回 答 書

入札件名：福島再生賃貸住宅等新築工事（権現堂集合住宅）

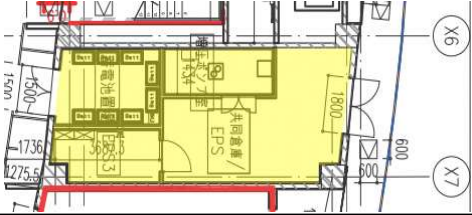
7	構造図	S-101	基礎伏図において、共用廊下及びバルコニー下部(ピット有)のFBb3に斜線がありますが凡例がありません。梁天端レベル(1FL-1300)より上を増し打ちするものと考えて宜しいでしょうか。(FCGb2も同様と考えて宜しいでしょうか。)	FBb3：ピット部はふかし、ピット無しはFL-200。 FCGb2は上端ふかしなしです。 基礎梁レベルについての図面表現が分かりにくいので、別紙①を添付します。
8	構造図	S-101	基礎伏図において、共用廊下及びバルコニー下部(ピット無し)のFBb3天端レベルは1FL-200と考えて宜しいでしょうか。(FCGb2aも同様と考えて宜しいでしょうか。)	FBb3は上記参照。FCGb2aは同様と考えてください。
9	構造図	S-302 S-304 S-305	基礎梁・柱・大梁リストにおいて、中子筋は全て1本づつのフック付きと考えて宜しいでしょうか。	よろしいです。
10	意匠図	A-116 A-137-2	屋上鳩小屋及び設備基礎の配筋詳細を御指示下さい。	別紙①を添付します。
			(C棟 構造)	
11	構造図	S-002	6.鉄筋継手において、機械式定着がありますがD25以上の柱梁主筋すべてに必要と考えて宜しいでしょうか。	No4の回答を参照願います。
12	構造図	S-002 S-003	構造設計特記仕様(1)鉄筋工事の継手において、ガス圧接及び機械式継手が共に適用になっていますが、各々の使い分け範囲を御指示下さい。	No5の回答を参照願います。
13	構造図	S-101 S-102	基礎伏図において、埋戻しがありますが埋戻し部分のスラブ下地業は捨コンクリートt50+砕石t60と考えて宜しいでしょうか。	よろしいです。
14	構造図	S-101	基礎伏図において、共用廊下及びバルコニー下部(ピット有)のFBc3に斜線がありますが凡例がありません。梁天端レベル(1FL-1300)より上を増し打ちするものと考えて宜しいでしょうか。(FCGc2も同様と考えて宜しいでしょうか。)	FBc3：ピット部はふかし、ピット無しはFL-200。 FCGc2は上端ふかしなしです。 基礎梁レベルについての図面表現が分かりにくいので、別紙①を添付します。

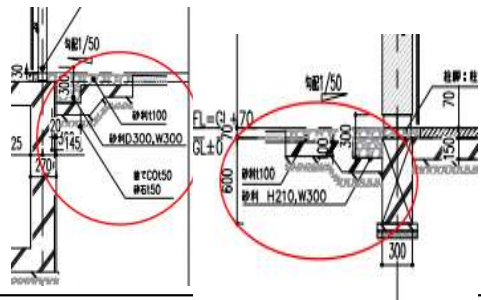
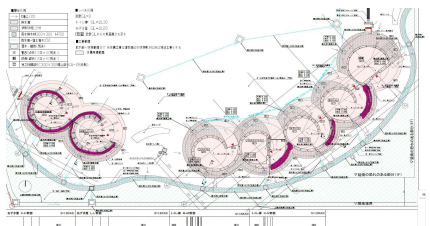
37	意匠図	A-113-2 A-213-2	木目調クロス+GB-R12. 5+LGSの明確な範囲が不明です。 範囲を以下の様と考えて宜しいでしょうか。 ・B, C棟スタイブ: 個室東面4028mmの範囲 ・B, C棟Mタイプ: 仕上表の通りなし ・C棟Mグネットタイプ: 下階西面3379. 5mmの範囲 ・C棟車いすタイプ: 仕上表の通りなし ・C棟Lタイプ: 西面全面7811mmの範囲 ・C棟Mグネットタイプ: 下階西面3434. 5mmの範囲	よろしいです。
